## VYSVĚTLENÍ ZADÁVACÍ DOKUMENTACE Č. 24

Název zadavatele:	<b>Město Kolín</b>
Sídlo zadavatele:	Karlovo náměstí 78, 280 12 Kolín
IČO:	00235440
Osoba oprávněná jednat za zadavatele	Mgr. Michael Kašpar, starosta
Řízení Název veřejné zakázky: Evidenční číslo VZ ve VVZ	<b>OTEVŘENÉ ŘÍZENÍ – PODLIMITNÍ Sportovní hala v Borkách Z2019-025364 zveřejněna dne 24.7.2019</b>
Zástupce zadavatele § 43 ZZVZ:	Mgr. Jana Řehořková, advokát
Sídlo:	Elišova 914/17 47001 Česká Lípa
IČO:	01173707

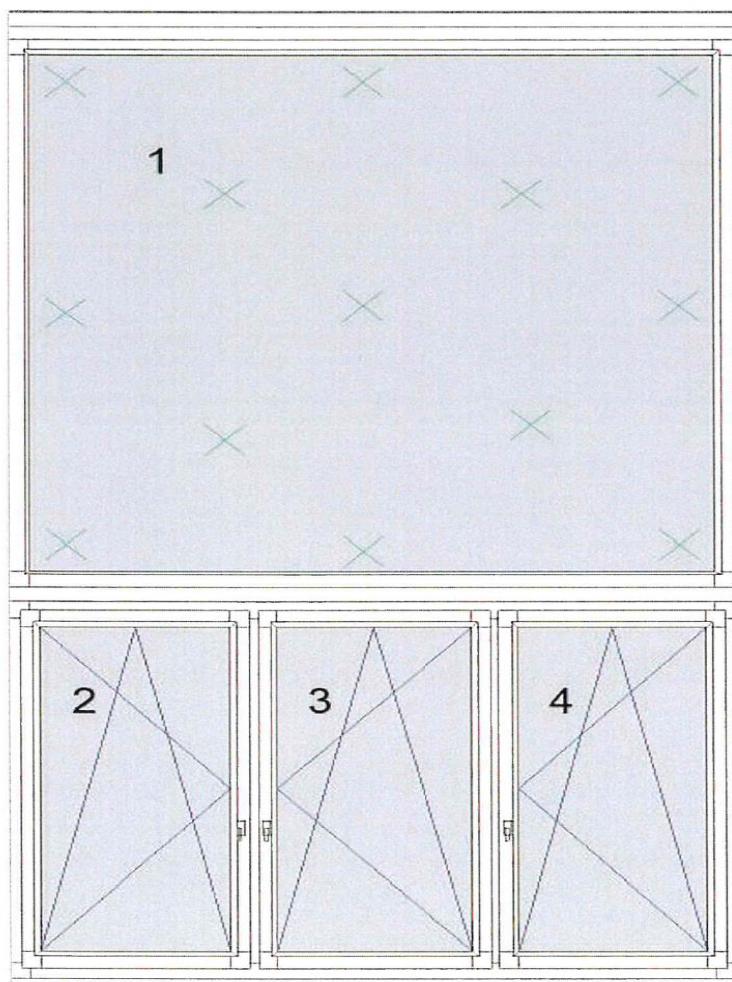
U výplní otvorů je navrženo izolační dvojsklo s fólií v meziskelním prostoru (tzv. Heat-mirror). Dle našeho názoru některá zasklení jsou pro danou technologii nadrozměrná. Je možné všechny skla s Heat-mirror zaměnit za izolační trojskla se srovnatelnými technickými parametry?

Žádáme o upřesnění podmínky dotace proč neumožňuje zaměnit za izolační trojskla se stejnými nebo lepšími parametry, než v DPS uvedenými skly. Žádáme o vysvětlení, jak máme do pozic O1 a O2 vložit v Evropě max. výrobitelný rozměr s kratší stranou 2400 mm, když rám okna je zhruba 3000 x 3000 mm? I při použití zesílení rozšiřovacími profily nebude možné dosáhnout min. rozměru. Pokud záměna není možná, předaná dokumentace je dle našeho názoru neproveditelná. Žádáme o vyjádření, zda je možné vložení rozšiřovacích a spojovacích profilů u pozic O1 a O2, viz obrázek, protože ve výkazu výplní otvorů to schéma nezohledňuje.

Záměna za izolační trojskla vzhledem k podmínkám splnění dotace není možná. Rozměry výplní byly u dodavatele ověřeny, v Evropě lze vyrobit až tabule rozměru 2400x3850mm.

Fixní pole oken O1 a O2 budou zasklena izolačním trojsklem, zadavatel vydá úpravu zadání. Otevíravé části budou zaskleny výplní Heat Mirror, které má nižší hmotnost než trojsklo a umožní v tomto rozměru automatické otevírání.

Trojskla jsou u daných výplní problematická z hlediska hmotnosti, znemožnila by potřeby automatické otevírání některých okenních křídel.

Doplnění dělicího nebo spojovacího profilu není z důvodu vzhledu možné.
